监理工程师通知单

项目：华直当阳市庙前镇 4×20MWp 地面分布式农光互补光伏发电项目

编号：HZDYM-Q-CZZH-TZ-050

主题：关于光伏 1#阵列区整改的相关事宜

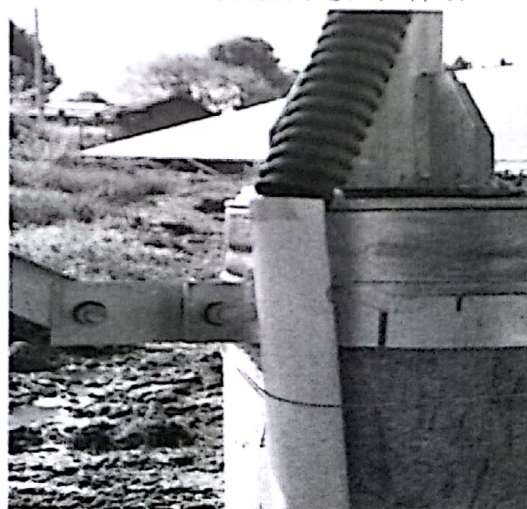
背拉杆缺失一个

接头锈蚀

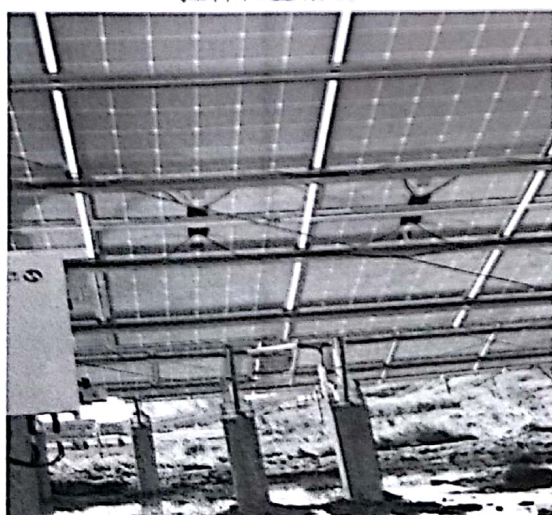
拉杆位置错误

1x4 线缆被固定在拉杆上

Pvc 管与连接软管断开

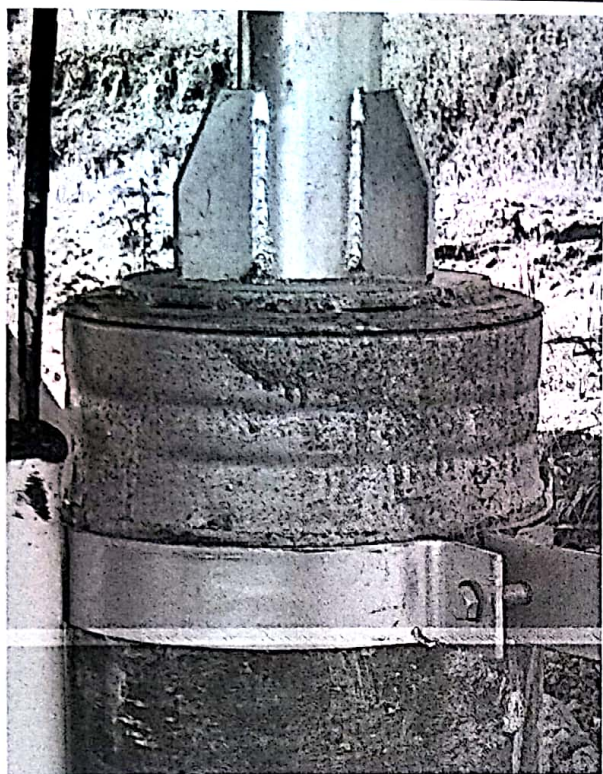
桩头锈蚀未处理

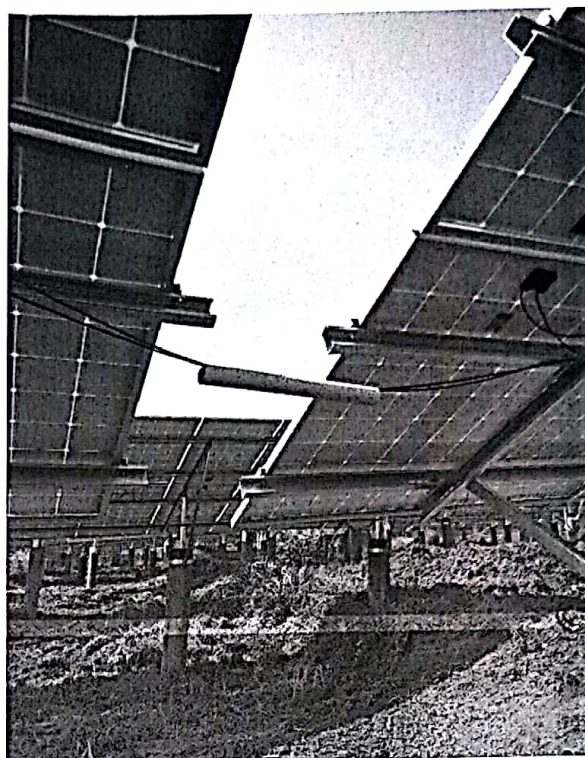
穿线 PVC 管悬空
